# MRI用造影剤 シリンジトップ部 形状変更のご案内

2016年10月 **コニカミノルタ株式会社**

**MRI用造影剤**

## シリンジトップ部の形状変更

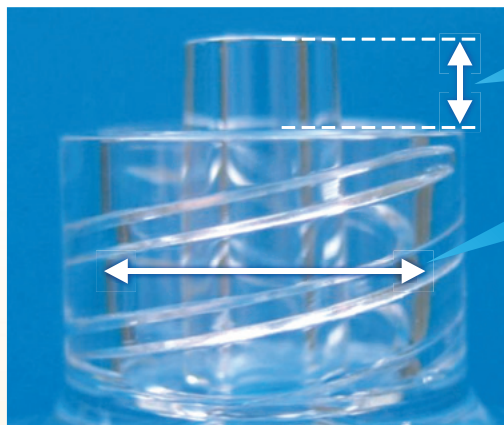
三方活栓等との接合性を高めるために、シリンジトップ部の形状を変更いたします。

- ① ルアーチップを0.3mm長くしました。
- ② ルアーロック部の形状を調節しました。

① ルアーチップを0.3mm長くし、三方活栓等との接合性を高めました。

② ルアーロック部の形状を調節し、三方活栓等との接合性を高めました。
